**Modulo per la presentazione delle osservazioni per i piani/programmi/progetti sottoposti a procedimenti di valutazione ambientale di competenza statale**

ID: Codice procedura (ID\_VIP/ID\_MATTM):10844

Impianto per la produzione di energia elettrica da fonte eolica, costituito da 6 aerogeneratori della potenza complessiva di 37,2 MW, un sistema di accumulo da 25 MW e relative opere connesse in località "Rempillo" nel comune di Pitigliano (GR).

**ALLEGATO alle OSSERVAZIONI all' IMPIANTO EOLICO denominato REMPLILLO nel COMUNE di PITIGLIANO ( GR). Composto da n. 5 immagini e n. 5 pagine**

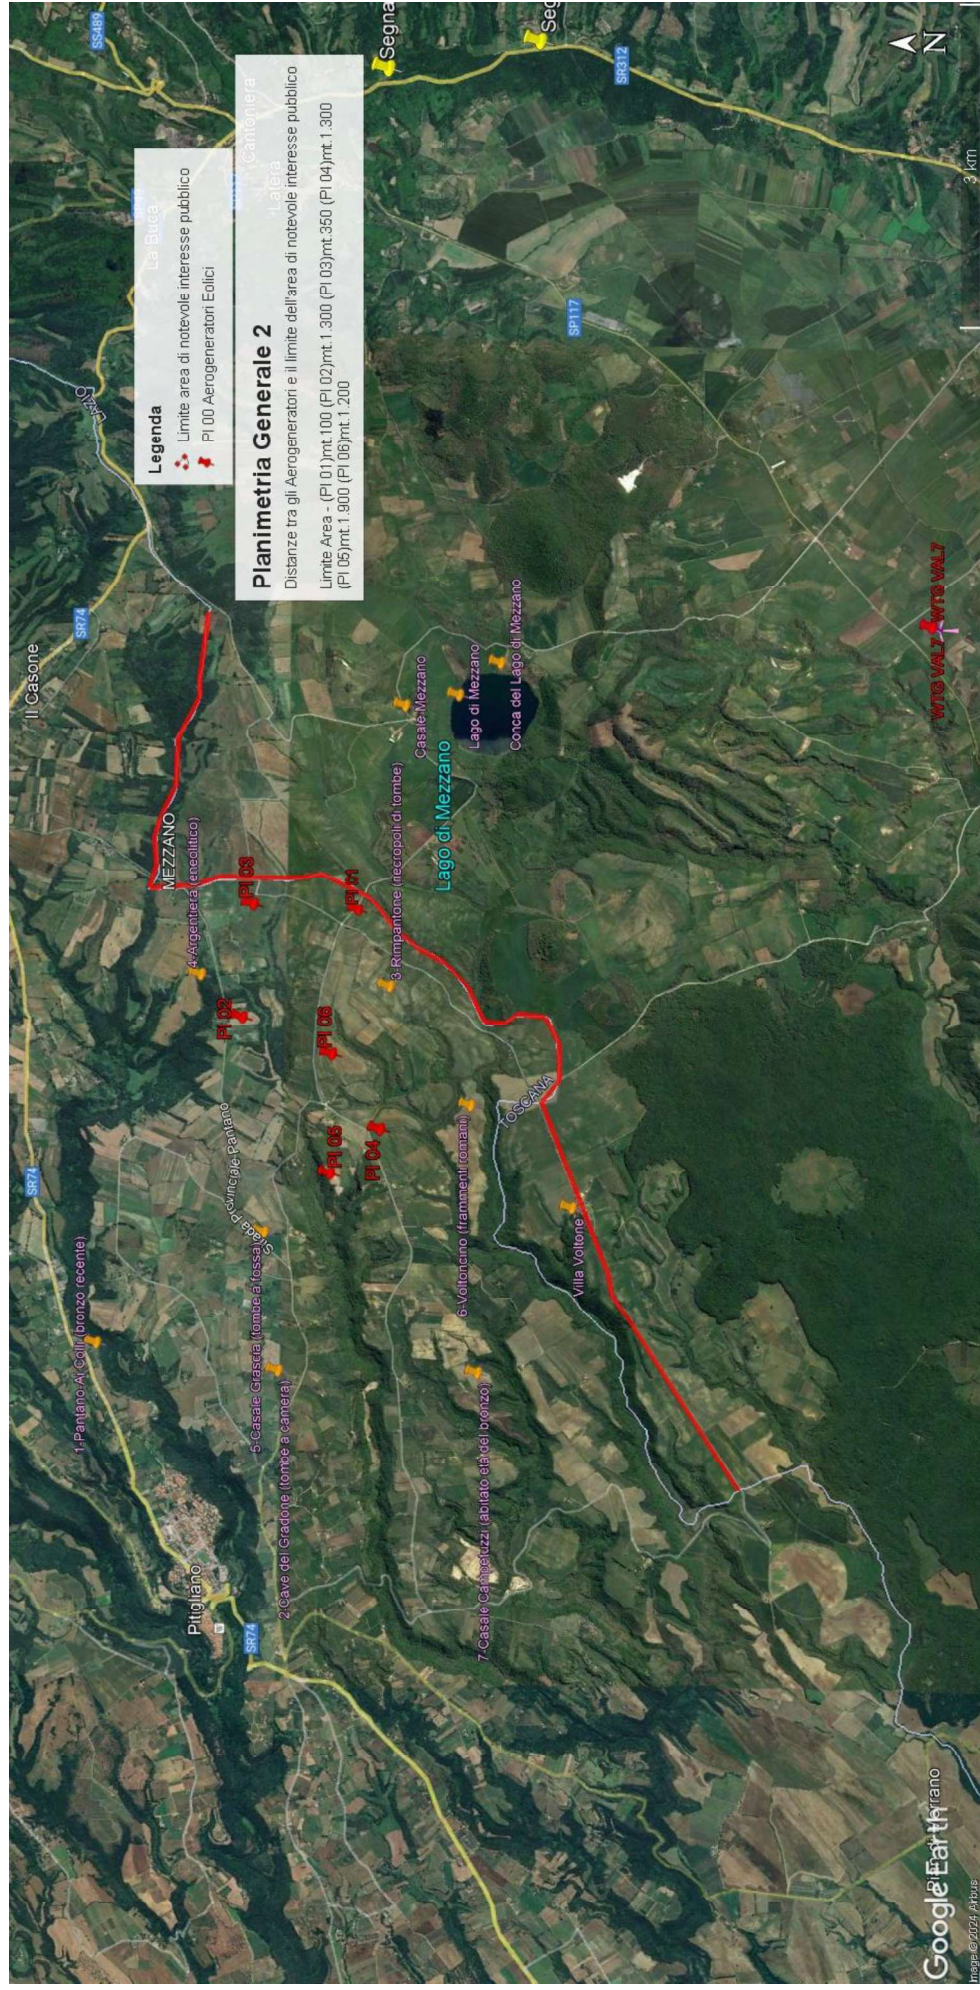
Tornando alla questione di legittimità, alla luce del combinato disposto dal "vincolo sul patrimonio paesaggistico (artt. 136 e ss. e 142 del decreto legislativo n. 42/2004 e ss.mm.ii.) e sui beni culturali" (artt. 10 e ss. del decreto legislativo n. 42/2004 e ss.mm.ii.) e dal comma 8 lettera c-quarter del D.Lgs 191/2021 e ss.mm.ii si evince che, ad oggi, le aree in cui sono previsti gli insediamenti dei sei aerogeneratori dell'impianto eolico denominato "Rempillo" non sono idonee perché ricadono tutte all'interno della fascia di rispetto dei **beni paesaggistici di notevole interesse pubblico denominati "Conca del Lago di Mezzano e territorio circostante" (D.M. 22.05.1976)** comprendente anche il **vincolo "Selva del Lamone" (D.M. 22.05.1984)** tutelati **dall'art. 136 del Codice del Beni Culturali e del Paesaggio** e in particolare un aerogeneratore ( P01) è a 100 metri dal primo vincolo citato e gli altri cinque compresi in una distanza massima tra 1 km e 2 km ( vedi immagine n. 1 dell'ALLEGATO). Nella fascia di rispetto dei 3 km anche la porzione di vincolo rappresentato dalla Selva del Lamone che gode di altre importanti tutele in quanto Riserva Naturale regionale (L. 394/91 e L.R. 29/97), Zona di Protezione speciale (ZPS) insieme ai Monti di Castro collegati tra loro da una Zona di Conservazione Speciale (ZSC), il sistema fluviale Fiume Fiora-Olpetà. La Selva del Lamone oltre il vincolo paesaggistico di notevole interesse pubblico che la rende area non idonea all'installazione degli impianti FER anche nelle sue fasce di rispetto dei 3 km, gode di un'altra tutela che ne rivela l'importanza di area di importanza internazionale per l'avifauna IBA (012) che viene collegata all'altra IBA (099) Lago di Bolsena attraverso la ZPS Caldera di Latera e la ZSC Lago di Mezzano che insieme sono compresi nel vincolo paesaggistico "Conca Lago di Mezzano..." e verranno uniti dal nuovo vincolo paesaggistico "*Ambito paesaggistico, geologico e geomorfologico*

*dell'orlo della caldera di Latera e delle sue pendici interessate dai centri eruttivi periferici"* ( si veda a riguardo la proposta pubblicata sul sito del MIC in data 09/08/2023 e l'immagine n. 2 dell' ALLEGATO) all'area di notevole interesse pubblico " Conca del lago di Bolsena" (D.M. 24.10.1960). Praticamente una vasta zona che per interesse paesaggistico e naturalistico oltre che storico, archeologico e identitario rappresenta un unicum nel panorama nazionale.

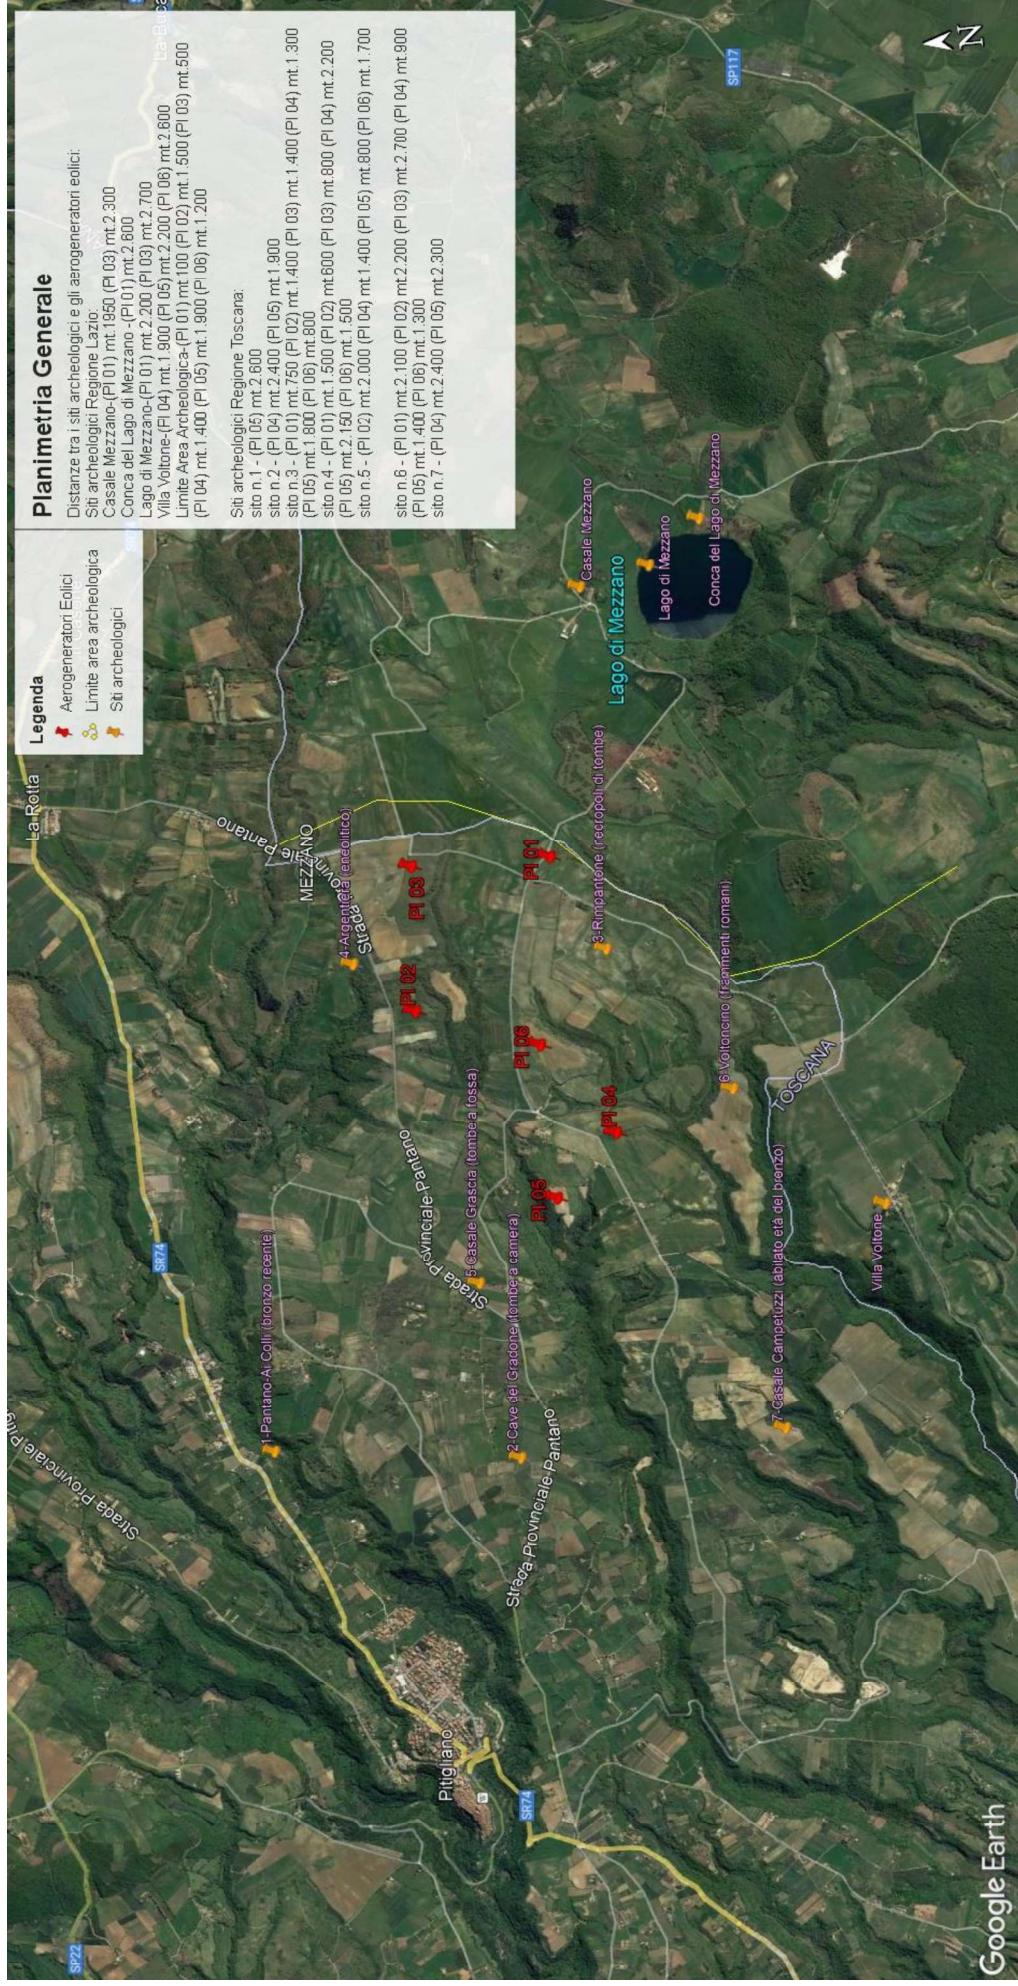
Inoltre, la zona in cui insisterebbe l'impianto eolico industriale Rempillo è compresa nelle fasce di rispetto di 3 km di diversi beni archeologici tutelati dalla parte II del Codice dei Beni Culturali (vedi Allegato, immagine n. 3). Inoltre le pale P04 e P05 ricadono all'interno di un'area archeologica che la Proponente vorrebbe cancellare per il semplice fatto che non è riportata nel documento regionale ma nel documento provinciale come meglio dettagliato nell'Osservazione n. 5. Alla luce di quanto documentato appare chiaro quindi che la collocazione dell'impianto non ha tenuto conto alcuno dei vincoli dell'area nella quale è stato progettato e l'inserimento dell'impianto eolico nel paesaggio e sul territorio non è corretto (Allegato IV delle Linee guida nazionali di cui al D.M dello Sviluppo economico del 10.09.2010).

Le zone di interesse archeologico evidenziate nell'immagine n. 3 a cui si aggiungono anche l'importante abitato protostorico di Sorgenti della Nova e Ruderì del Castello altomedioevale che si trovano a circa 4 km dalle aree in cui è stato progettato l'impianto eolico industriale. Poco più lontano i resti del castello medioevale “Morroneccio”. Nell'area vasta le preziose necropoli eneolitiche (Poggi Alti) ed etrusche di Pitigliano, Sovana e Sorano.

**Immagine n. 4** Situazione di saturazione da impianti FER nella provincia di Viterbo. Non sono riportati gli impianti fotovoltaici e agrivoltaici che hanno inciso per buona parte nel cumulo di impianti FER per superare già nel 2023 gli obiettivi del PNIEC assegnati alla Regione Lazio per il 20230.

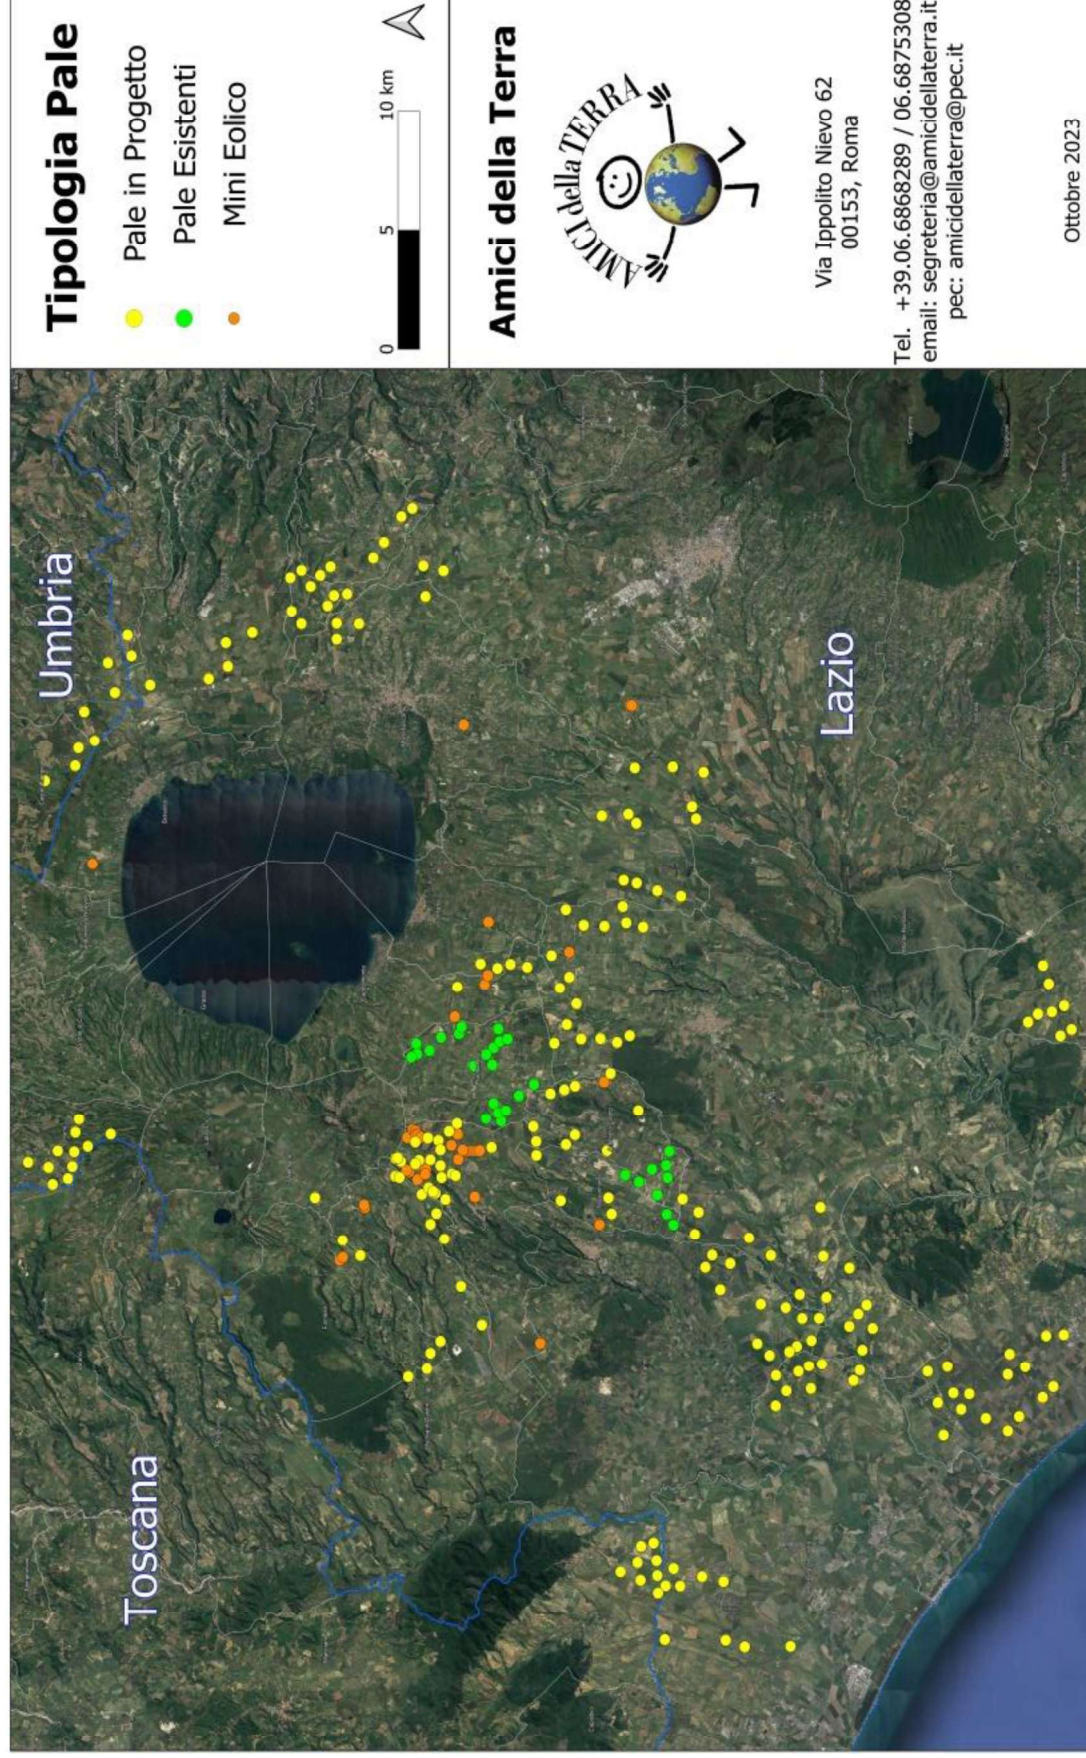
L'impianto eolico "Rempillo" pur essendo "esterno al confine provinciale e regionale ma nelle sue immediate vicinanze ( a soli 100 metri i primi due aerogeneratori) oltre ad impattare sul territorio e sulle economie di tre Comuni del Lazio ( Farnese, Valentano e Latera) si trova nelle fasce di rispetto dei Beni di notevole interesse pubblico come si è evidenziate nelle Osservazioni nn. 1 e 2 e crea anche degli impatti negativi anche sui beni naturalistici come verrà dettagliato nell'Osservazione n. 4. Inoltre andrebbe a sommarsi al già enorme cumulo di impianti eolici e fotovoltaici e geotermici che già creano una elevata criticità ambientale nella provincia di Viterbo e interferiscono anche con il territorio toscano come si può vedere dalle immagini nn. 4 e 5 dell'Allegato n. 1.
